嘉磐惠文

申請日期	年 月 日	戶別	5 樓 L 戶
------	-------	----	---------

客戶工程變更單

L戶 插座及弱電位置示意平面圖

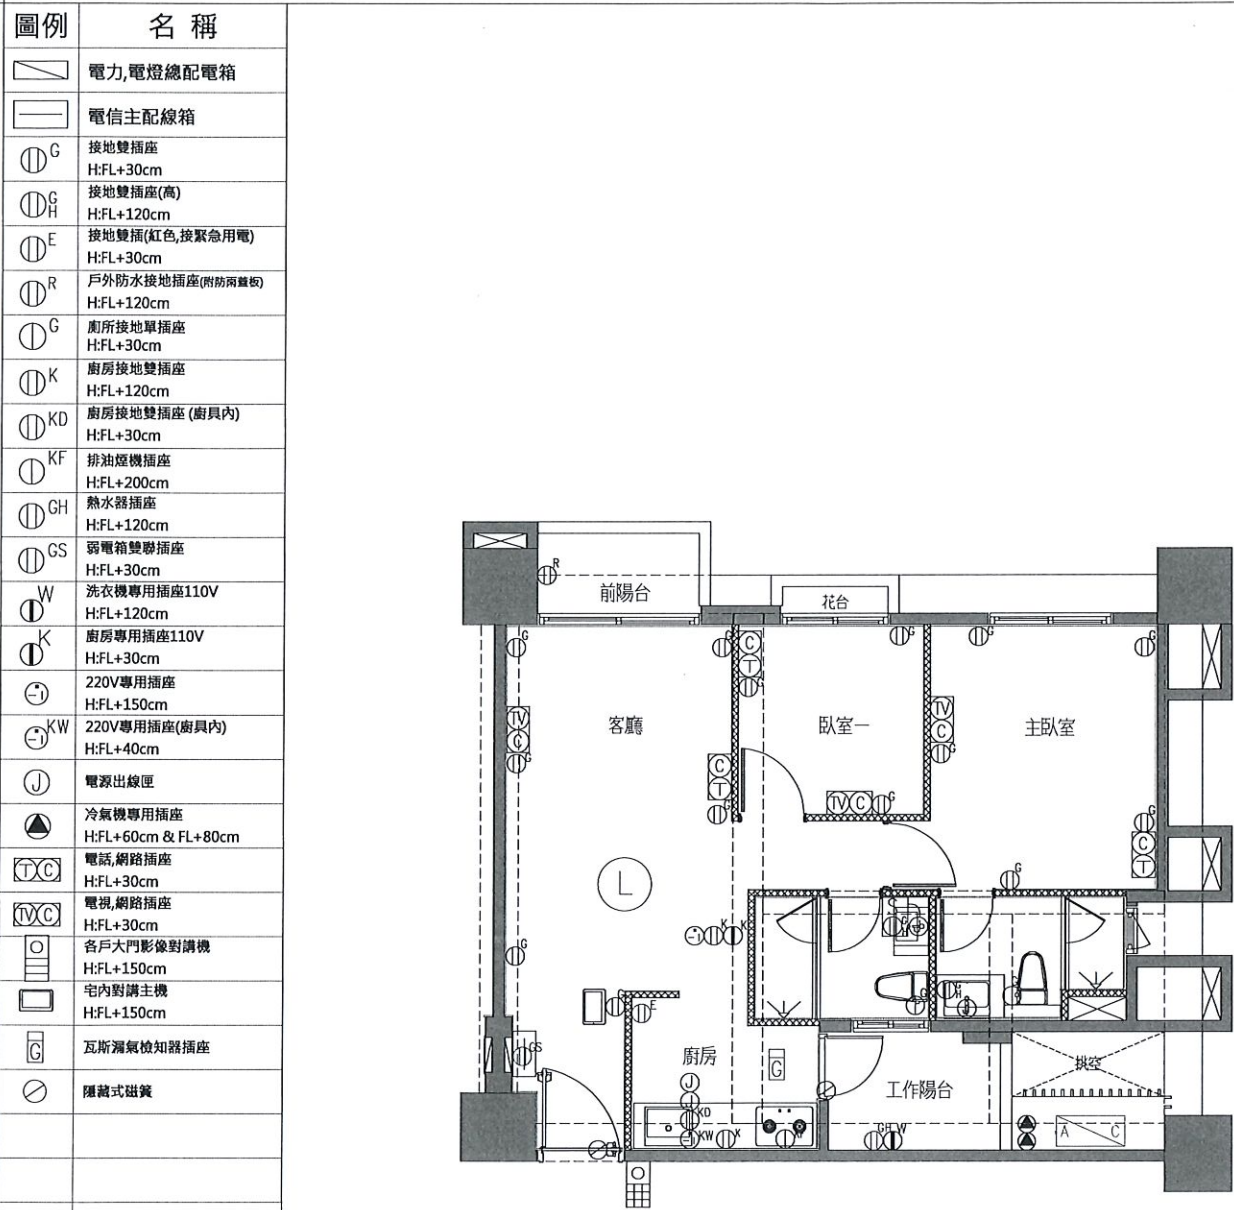
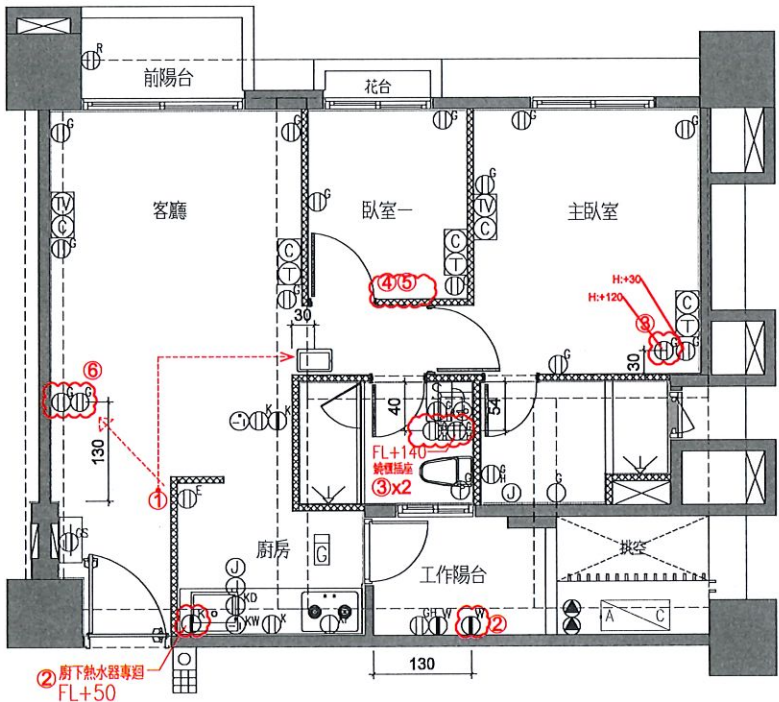
- 1.對講機位移
- 2.追加110V專用插座X2
- 3.追加110V插座X3
- 4.追減(TV)電視X1
- 5.追減(C)網路X1
- 6.插座位移

L戶 電燈開關及迴路示意圖(套上層樑)

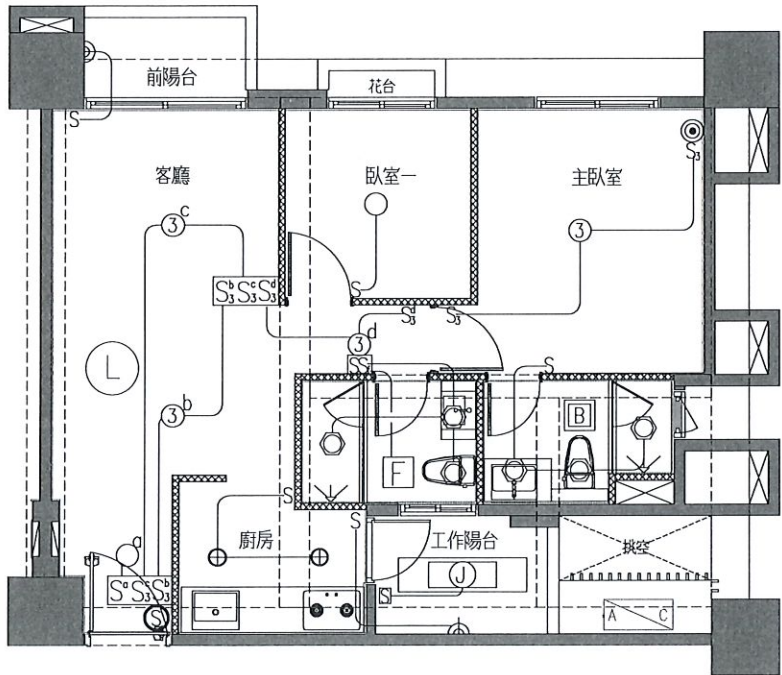
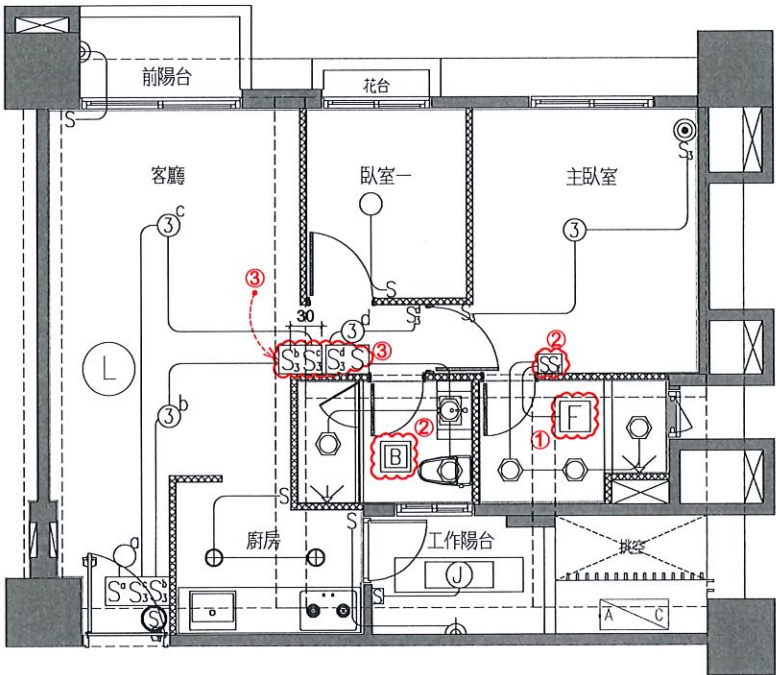
- 1.主浴暖風機變更為抽風機
a.220V電源移至客浴
- 2.客浴抽風機變更為暖風機
a.抽風機開關位移至主浴
- 3.電燈開關位移

L戶 排水示意平面圖(套下層樑)

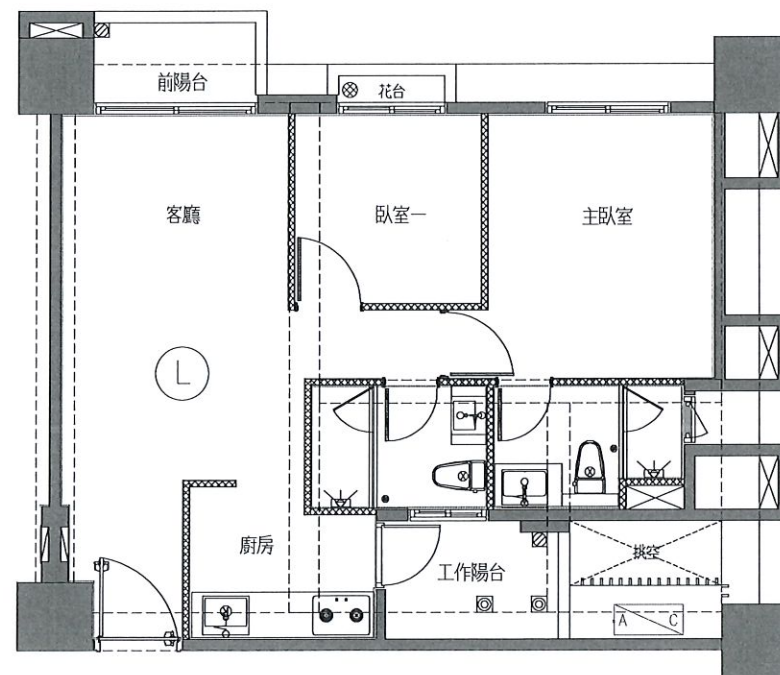
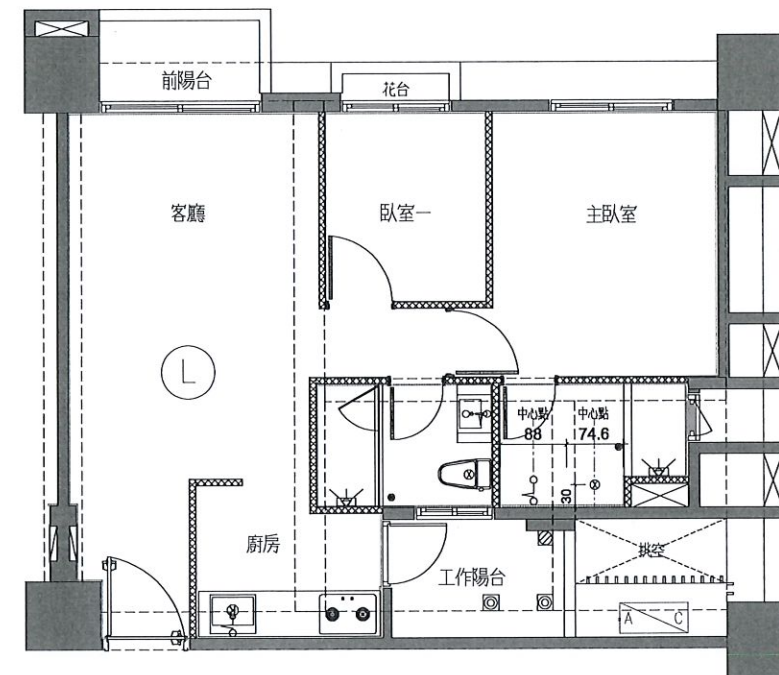
- 1.位置修正如圖
-
- 2.
-
- 3.
-
- 4.
-

L戶 空調及冷氣排水示意平面圖(套上層樑)

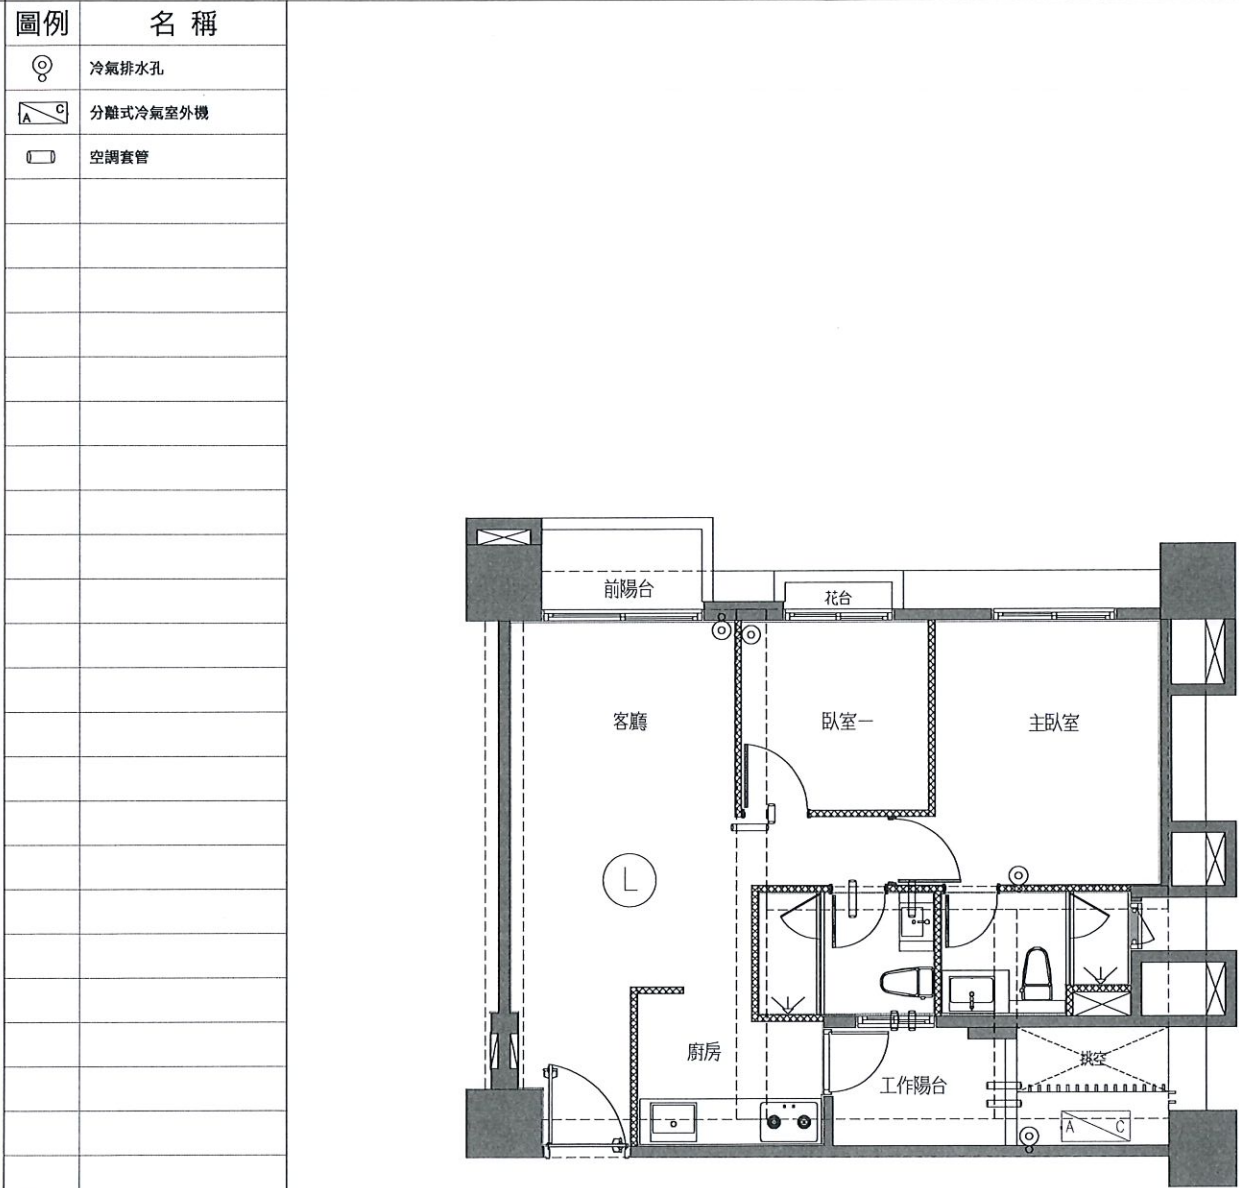
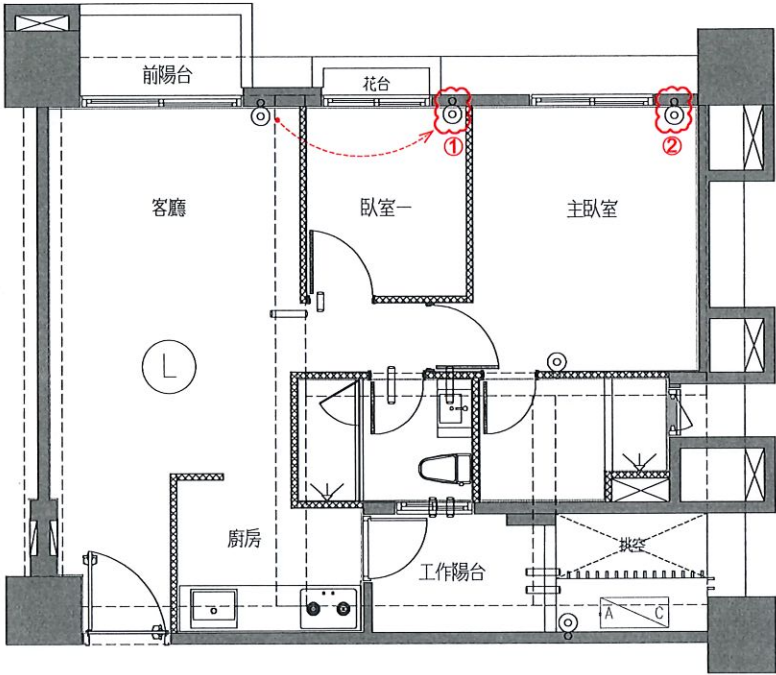
- 1.空調排水位移X1
- 2.空調排水追加X1
